ОБЩИНА ПЛОВДИВ

Изх. № 14 об 1029
24.02.2014г.

В общинската администрация е постъпило писмено запитване, с което на основание чл. 29 от ЗОП се изискват разяснения по отношение съдържанието на документацията за участие в процедура за възлагане на обществена поръчка с предмет: “Извършване на строително-ремонтни работи и обновяване на почивна база град Доспат – 9 броя бунгала”. Към Кмета на община Пловдив са отправени следните питання:

СХЕМА №1

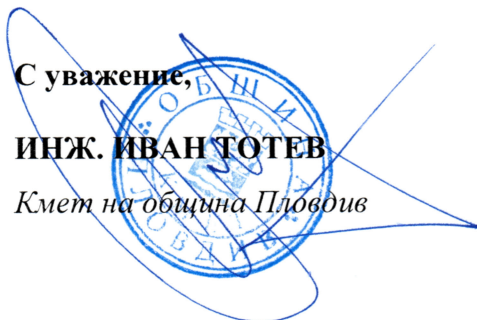
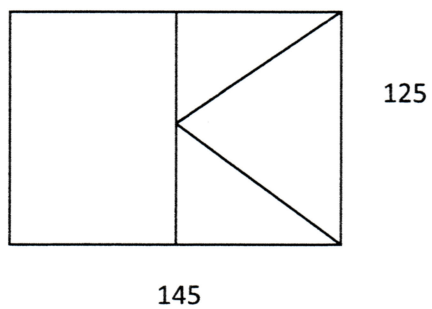
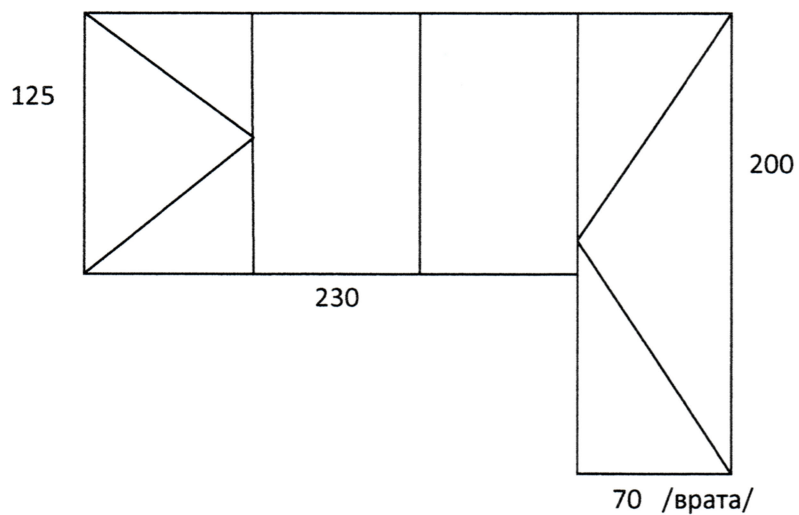
Въпрос №1: Относно дограмата ни интересува процента на отваряемост, растера както и цвят?

По отношение на искането за разяснение по документацията, изложено във **въпрос №1:** Цвета на дограмата следва да е бял, а процента на отваряемост следва да бъде съгласно приложената схема №1.
